# TECHNICKÁ ZPRÁVA

**Akce :** Sportareál Česká Lípa , Barvířská 2690  
-POSOUZENÍ STAVU VZT JEDNOTEK  
-POSOUZENÍ VYUŽITÍ ODPADNÍHO TEPLA  
OD TECHNOLOGIE CHLAZENÍ  
-POSOUZENÍ STAVU POŽÁRNÍCH KLAPEK VZT

**Profese :** VZDUCHOTECHNIKA

**Číslo přílohy :** 01 01 19 / 01 – VT

Schema možných provozních režimů jednotky :

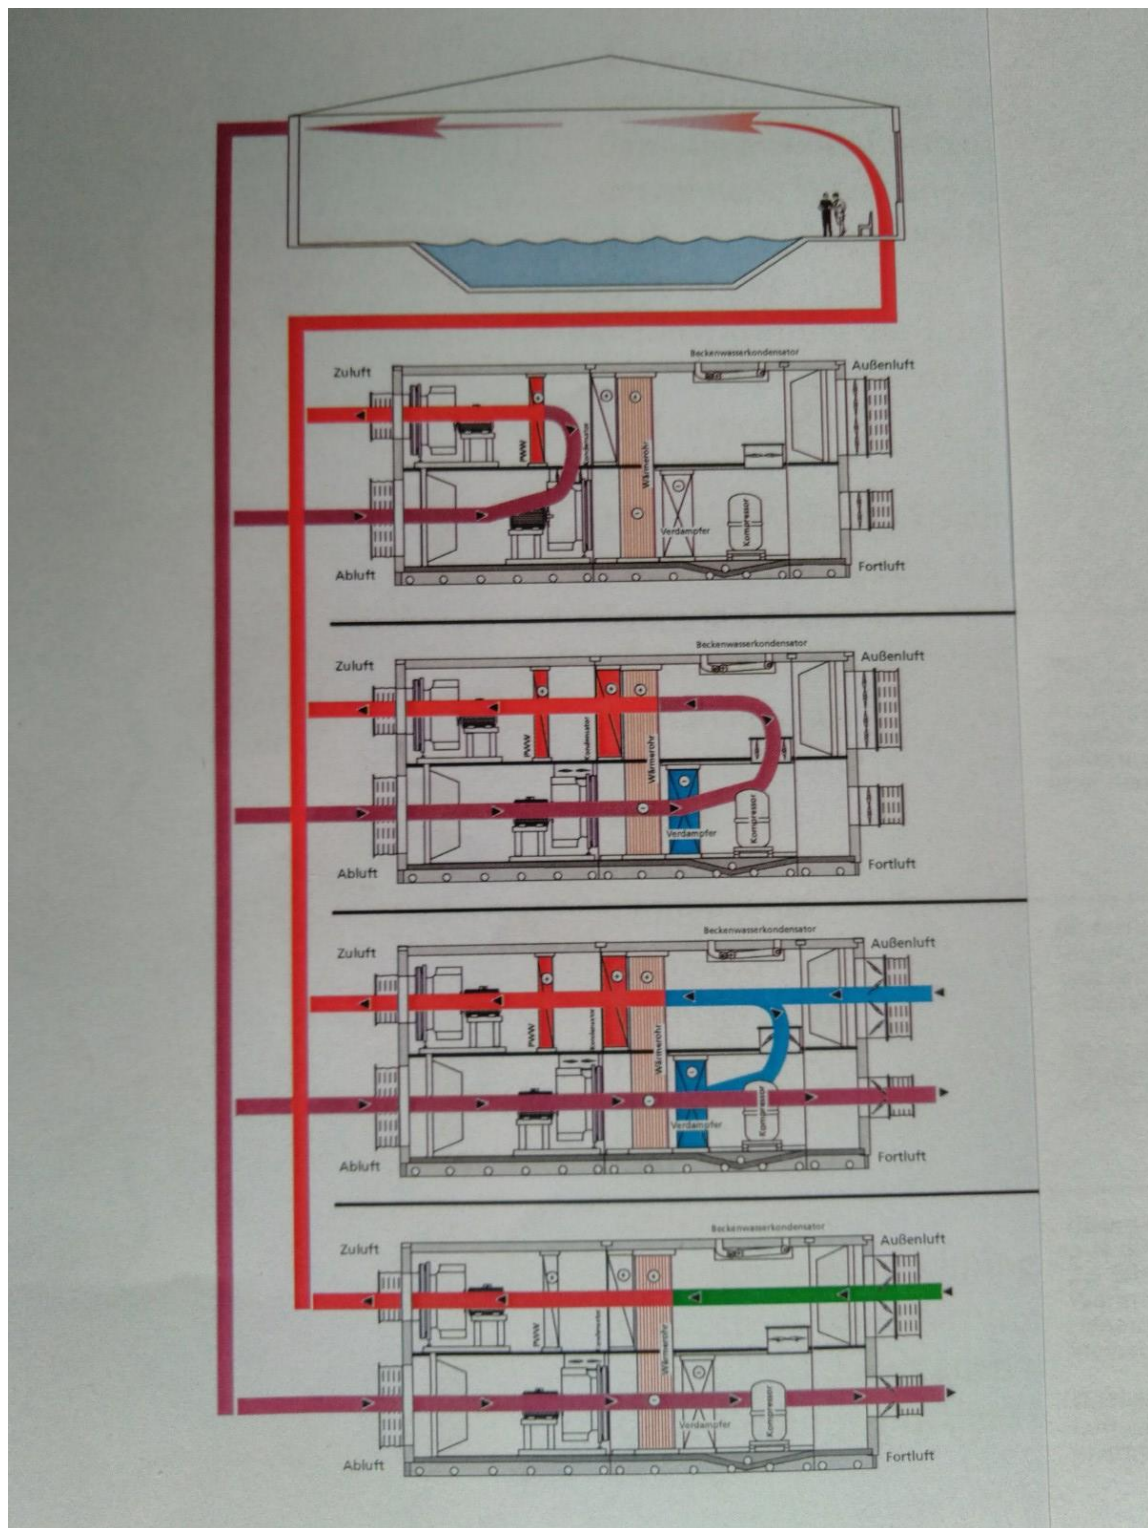
### Závady

-Nejsou instalovány servopohony na klapce pro nasávání čerstvého vzduchu e1 a na klapce pro výfuk odpadního vzduchu i2.

-Nefunkční-zadřená-vnitřní cirkulační klapka se servopohonem na druhém cirkulačním okruhu pro odvlhčování

-Nefunkční kompresor pro odvlhčování

-Přívodní ventilátor je možno provozovat pouze na první stupeň otáček

-Typový systém Měření regulace GEA je částečně nefunkční , nečitelné některé řádky na monitoru , neukazuje teploty, neukazuje hodnoty vlhkosti, aj.,
